Prüfung und Bewertung der Nutzen- Kosten-Untersuchung für die Verlänge- rung der U3 in Berlin auf Plausibilität und fachlich-inhaltlichen Passfähigkeit

(„NKU-Bewertung U3 Berlin“)

Bürgerinitiative „Rettet den Mexikoplatz“

Interlink GmbH

Quelle: BVG Projekt GmbH aus Planfeststellungsunterlagen (bearbeitet)

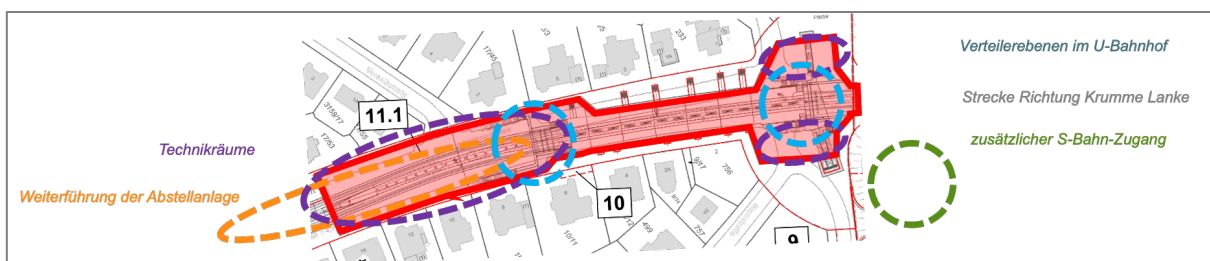
Demgegenüber wird in der öffentlichen Kommunikation zum Projekt sowie im parallel vorbereiteten Planfeststellungsverfahren⁶ von einer anderen Projektabgrenzung ausgegangen. Diese umfasst insbesondere folgende Abweichungen:

- Errichtung einer Wende- und Abstellanlage⁷ südlich des neuen U-Bahnhofs
- Errichtung eines umfangreicheren Bahnhofsbauwerks mit Verteilerebene, Rolltreppen am Nordkopf und überdachten Bahnhofszugängen

Weiterhin ist nicht eindeutig zu bewerten, ob die bereits im Jahr 2025 geplante Sanierung der vorhandenen Abstellanlage Krumme Lanke in den Baukosten berücksichtigt ist. Diese soll bei Umsetzung des Vorhabens in das zukünftig notwendige Streckengleis Richtung Bahnhof Mexikoplatz überführt werden. Der NKU-Bericht bleibt bzgl. der betrachteten Streckenlänge uneindeutig. Verwiesen wird auf einen 900 m langen Neubauabschnitt und einer betrachteten Gesamtstreckenlänge von 1.100 m⁸.

In der **gutachterlichen Teilbewertung** kommen wir hier zum Ergebnis, dass in der Berechnung unter Beachtung der von der BVG formulierten betrieblichen Notwendigkeiten eindeutig eine fehlerhafte Abgrenzung des Vorhabens vorliegt und dieses bzgl. der Ausgestaltung des Bahnhofsbaus nicht der für den Kundennutzen berücksichtigten Form entspricht. Verschärfend kommt hier hinzu, dass insbesondere die betrieblich zusammenhängende Betrachtung mit der Wende- und Abstellanlage zum Zeitpunkt der NKU bekannt war. Auch die reduzierte Bahnhofsdimension wurde im Verfahren zu einem früheren Entwurfsstand berücksichtigt und erst mit dem Ziel einer Kostenersparnis im Sinne eines positiven Nutzen-Kosten-Index wider besseres Wissen angepasst.

Die in der NKU-Berechnung gewählte Abgrenzung wäre regelkonform, wenn für das geplante Betriebsprogramm der einfache Bahnhofsbau ohne die Wende- und Abstellanlage unterhalb der Lindenthaler Allee ausreichend wäre. In der gesamten öffentlichen Kommunikation und im Planfeststellungsverfahren wird aber von Seiten der BVG diese „kleine“ Lösung ausdrücklich als nicht ausreichend bewertet. Die BVG verweist regelmäßig darauf, dass die Wendeanlage für eine stabile Betriebsdurchführung notwendig ist, weil auch am anderen Endpunkt der Linie (Bahnhof Warschauer Straße) nur eine Kurzwende am Bahnsteig möglich ist und somit ein Ausgleich von Verspätungen schwierig ist und durch Gleiswechselfahrten vor den Endbahnhöfen gegenseitige Behinderungen erfolgen.⁹ Auch für Einsetz- und Aussetzfahrten sei die nahegelegene Abstellanlage nötig¹⁰. Nach Aussage beim Bürgerforum im Januar 2025 ist die Wagenhalle Krumme Lanke hier kein ausreichender Ersatz.

Daher ist hier eine Anpassung der Vorhabenabgrenzung zumindest mit Blick auf die Abstellanlage und einem angemessenen Bahnhofsbaus notwendig. Die möglicherweise
